## INFORME DE VISITA DE CONTROL N° 23943-2024-CG/GRAN-SVC

“EJECUCIÓN DEL SERVICIO RECONSTRUCCIÓN DE LA  
CAJA HIDRÁULICA, ACCESOS Y CAMINO DE SERVICIO DEL  
CANAL DE DERIVACIÓN CHIMBOTE KM 0+000 AL KM  
26+118, ÁMBITO DEL P.E. CHINECAS, DISTRITO DE  
CHIMBOTE – PROVINCIA DEL SANTA – REGIÓN ANCASH”

**INFORME DE VISITA DE CONTROL**  
**N° 23943-2024-CG/GRAN-SVC**

**IMAGEN N° 3**  
**SECCIONES TÍPICAS PARA LA RECONSTRUCCIÓN DE LA CAJA DEL CANAL CHIMBOTE**

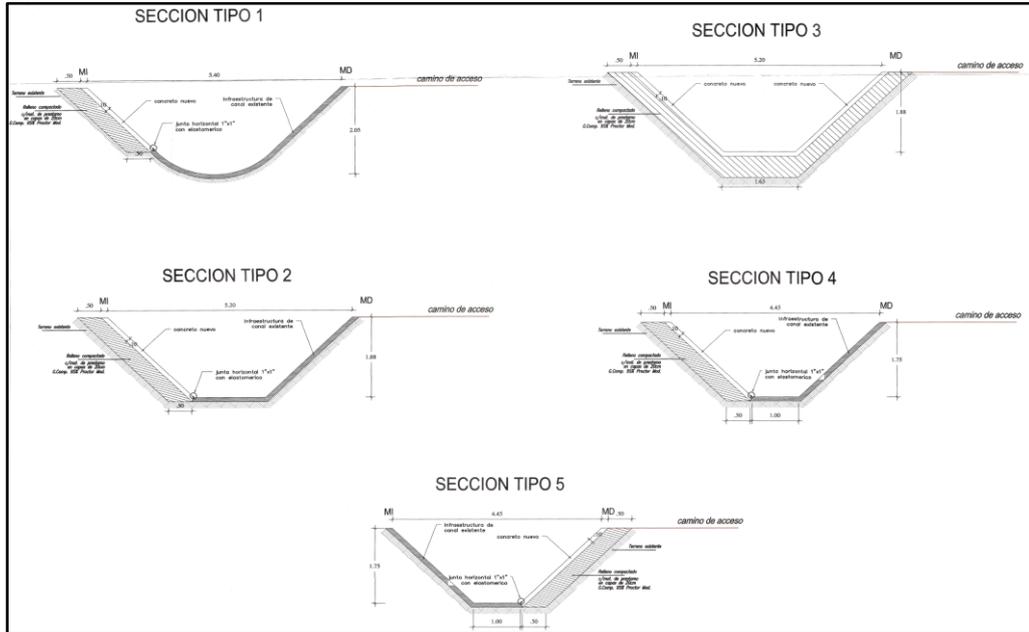
De la inspección física de campo, se observa que la empresa contratista; Consorcio KRAUSEN, realizó los trabajos de reconstrucción de la caja del canal Chimbote con obras de concreto en una longitud total de 220,49 metros lineales (ml.) en su totalidad, según el detalle siguiente:

Del cuadro anterior, se advierte que la reconstrucción del canal en los muros de sus márgenes izquierda y derecha suman una longitud total de 180,87 ml y la reconstrucción en la totalidad de la caja del canal, considerando las paredes en ambos márgenes y el piso del canal, tiene una longitud de 39,62 ml., los mismos que tienen un espesor de 10 cm. y altura variable según el tipo de sección establecida en los planos del expediente técnico.

Es así que, al comparar la longitud, según la sección típica de canal, de las metas de reconstrucción de la caja del canal con concreto  $f'c=210 \text{ kg/cm}^2$  programadas frente a la longitud ejecutada, se encuentra una diferencia longitudinal en las paredes del canal de 104,21 ml. y respecto a la caja total del canal existe una longitud faltante de 2,38 ml., tal como se muestra en el cuadro siguiente:

Sobre la base de lo expuesto, se advierte que luego de la ejecución de las obras de concreto en las paredes y los muros del canal, por parte del contratista, se advierte que existe una longitud de 104,21 ml. de canal que no han sido reconstruidos, lo mismo que probaría el incumplimiento de las metas de la reconstrucción de la caja del canal Chimbote, producto de una incompleta ejecución de las obras civiles encargadas al Contratista de la Aseguradora La Positiva.

**IMAGEN N° 6**  
**SECCIONES TÍPICAS PARA LA RECONSTRUCCIÓN DE LA CAJA DEL CANAL CHIMBOTE**

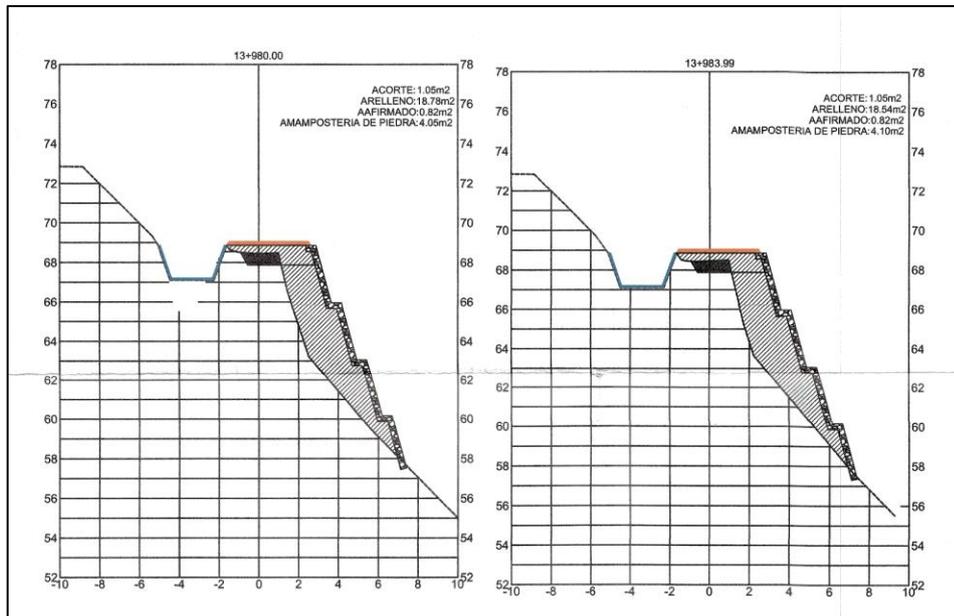
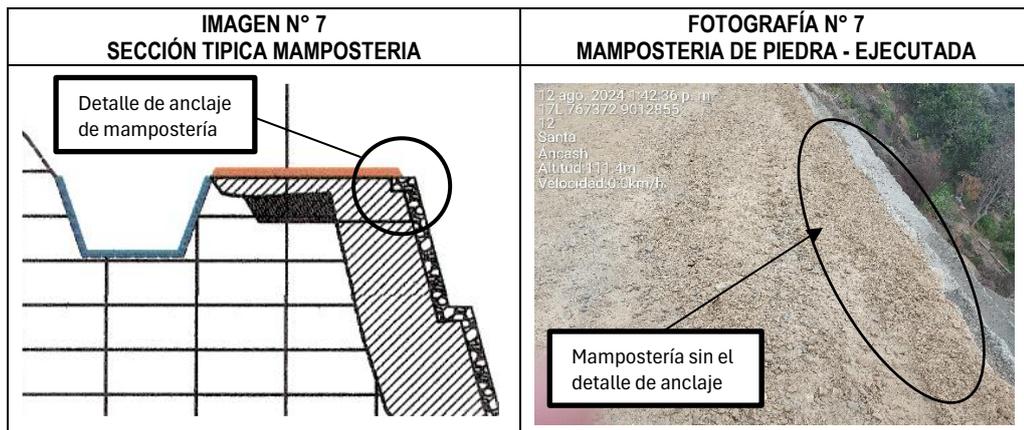
Sin embargo, en el tramo inspeccionado, se advierte que luego de la ejecución de las obras de mampostería de piedra no se ha cumplido con la conformación de los taludes tal como establecen los planos de detalle, así como se muestra en las siguientes imágenes:

De lo mostrado en las imágenes se procede a comparar la sección establecida en los planos con las obras ejecutadas, advirtiéndose que las obras de mampostería no han sido ejecutadas en su totalidad puesto que la pestaña de anclaje que da hacia la plataforma de la vía no ha sido ejecutada como se estableció en el expediente técnico.

Sobre la base de lo expuesto, se advierte que luego de la ejecución de las obras de reconstrucción del camino de acceso, éstas han fallado en algunos tramos; asimismo, las obras de mampostería de concreto para el refuerzo del talud presentan grietas, por el empuje originado por el material que constituye la base y la plataforma del camino de acceso, lo que ocasiona que no se garantice la calidad requerida en el expediente técnico e incumpliendo la orden de servicio SNTRO-RR,GG O/C 0131-2023 de 12 de diciembre de 2023 emitida por la aseguradora La Positiva.

**Fotografía n.º 5**  
Tramo da canal ereconstruido a la altura de la progresiva 1+780

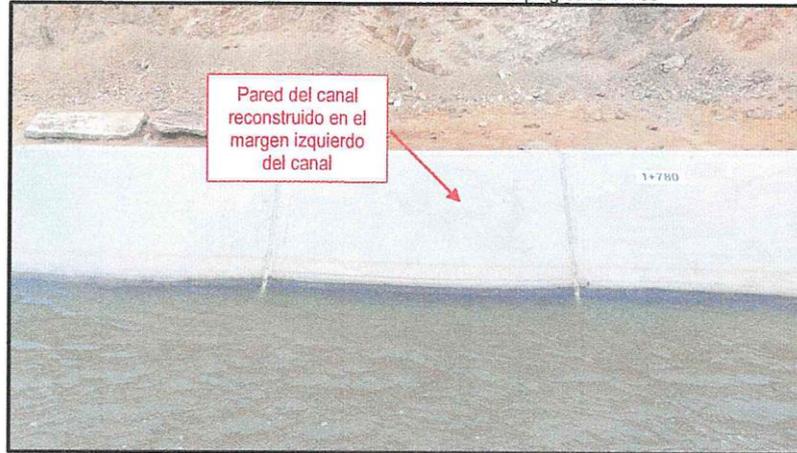
1. En el tramo comprendido entre las progresivas 1+771 a 1+870.05 del canal Chimecas, se observa hacia su margen izquierdo la existencia de obras de concreto en la pared del canal, las mismas que fueron ejecutadas como parte del servicio de reparación del canal dañado, en una longitud total de 9.15 m y de 10 cm de espesor, cuya altura no pudo ser verificada debido a que el canal se encuentra transportando agua. También se pudo apreciar que existen juntas elastoméricas transversales al muro instaladas a cada 2.50 metros aproximadamente las cuales tienen un espesor de 5 cm.

Se deja constancia que debido a que el canal se encuentra llevando agua; tampoco se pudo evidenciar la existencia de la junta elastomérica longitudinal que une las obras de concreto nuevo con el antiguo.

En este tramo se pudo apreciar que existen diversas marcas referidas a las progresivas del canal, las mismas que reportan datos distintos que no coinciden entre los mismos, por tal razón se toma en consideración los datos más recientes que forman parte del replanteo de las obras correspondientes al servicio ejecutado por el contratista durante las labores de reparación en los tramos de intervención, tal como se muestra en la fotografía siguiente:

**Fotografía n.º 6**  
Tramo de canal reconstruido a la altura de la progresiva 2+560

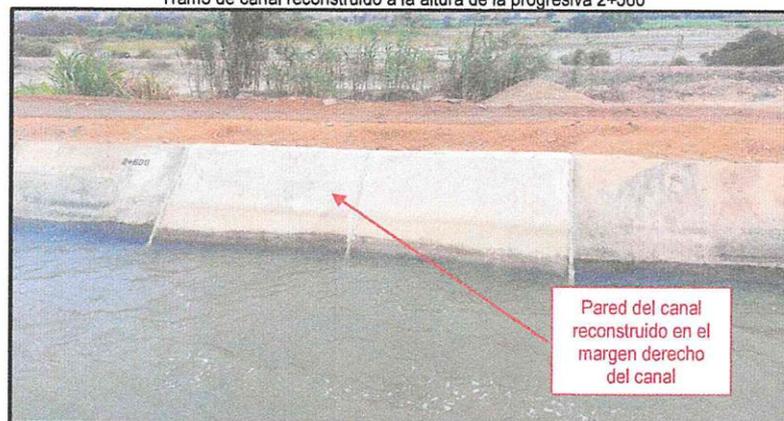
2. En el tramo comprendido entre las progresivas 2+554.50 a 2+559.50 del canal Chinecas, se observa hacia su margen derecho la existencia de obras de concreto en la pared del canal, las mismas que fueron ejecutadas como parte del servicio de reparación del canal dañado, en una longitud total de 5 m y de 10 cm de espesor cuya altura no pudo ser verificada debido a que el canal se encuentra transportando agua, también se pudo apreciar que existen juntas elastoméricas transversales al muro instaladas a cada 2.50 metros aproximadamente que tienen un espesor de 5 cm.

Se deja constancia que debido a que el canal se encuentra llevando agua; tampoco se pudo evidenciar la existencia de la junta elastomérica longitudinal que une las obras de concreto nuevo con el antiguo, tal como se aprecia en la fotografía siguiente:

**Fotografía n.º 7**  
Tramo da canal reconstruido a la altura de la progresiva 2+780

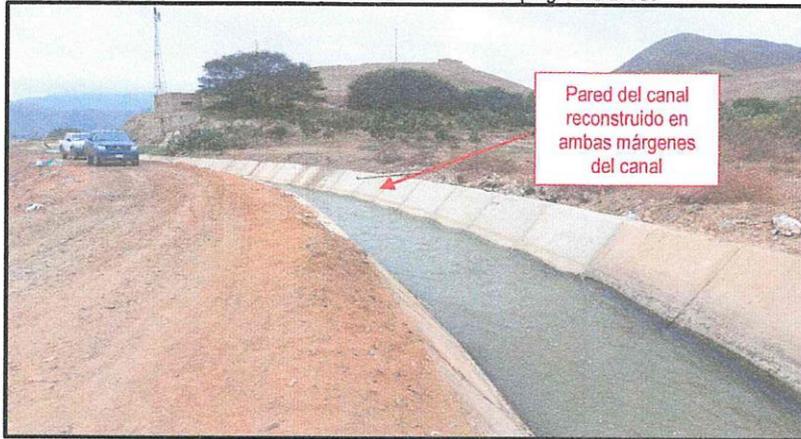
3. En el tramo comprendido entre las progresivas 2+744 a 2+783.62 del canal Chinecas, se observan en ambos márgenes del canal la existencia de obras de concreto en las paredes del canal, las mismas que fueron ejecutadas como parte del servicio de reparación del canal dañado, en una longitud total de 39.62 m y 10 cm de espesor, cuya altura y probable reparación en el fondo del canal no pudo ser verificada debido a que el

canal se encuentra transportando agua, también se pudo apreciar que existen juntas elásticas transversales al muro instaladas a cada 2.50 metros aproximadamente que tienen un espesor de 5 cm. Se deja constancia que debido a que el canal se encuentra llevando agua; tampoco se pudo evidenciar la existencia de la junta elástica longitudinal que une las obras de concreto nuevo con el antiguo, tal como se aprecia en la fotografía siguiente:

**Fotografía n.º 8**  
Tramo da canal reconstruido a la altura de la progresiva 2+940

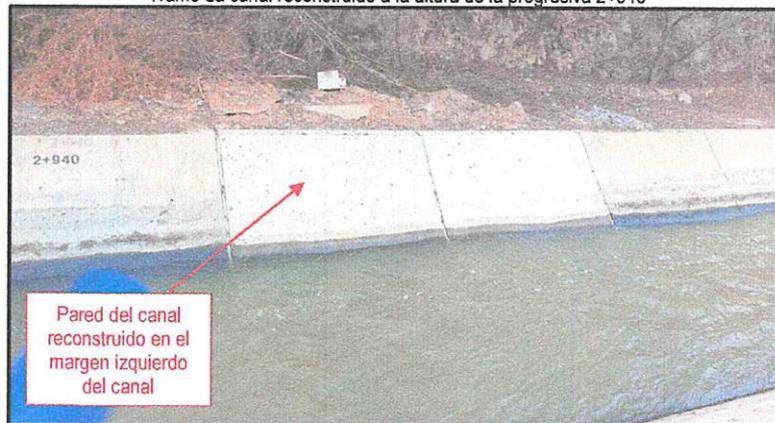
- Entre las progresivas 2+941 a 2+946, se observa en el margen izquierdo del canal, la reconstrucción de la pared en una longitud de 5 m de 10 cm de espesor de concreto, la altura no pudo ser verificada debido a que el canal se encuentra transportando agua, también se pudo apreciar que existen juntas elásticas transversales instaladas a cada 2.50 metros aproximadamente que tienen un espesor de 5 cm, tal como se muestra en la fotografía siguiente:

Fotografía n.º 9

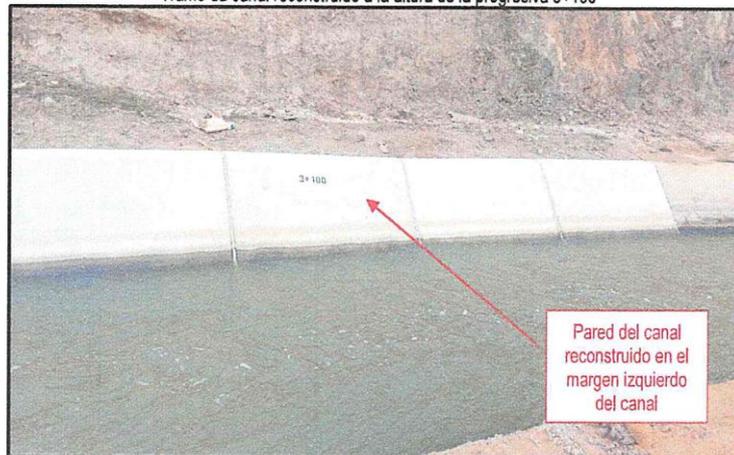
- Se verificó que entre las progresivas 3+094 a 3+106.80, la pared del canal, en su margen izquierdo, fue reconstruido en una longitud de 12.80 m y 10 cm de espesor, cuya altura total de refacción no pudo ser corroborada debido a que el canal se encuentra transportando su caudal a su máxima capacidad a un borde libre de agua de aproximadamente 1 m de alto, se evidencia la existencia de juntas de dilatación elastoméricas transversales al muro del canal a cada 2.50 m de 5 cm de espesor, tal como se muestra en la fotografía siguiente:
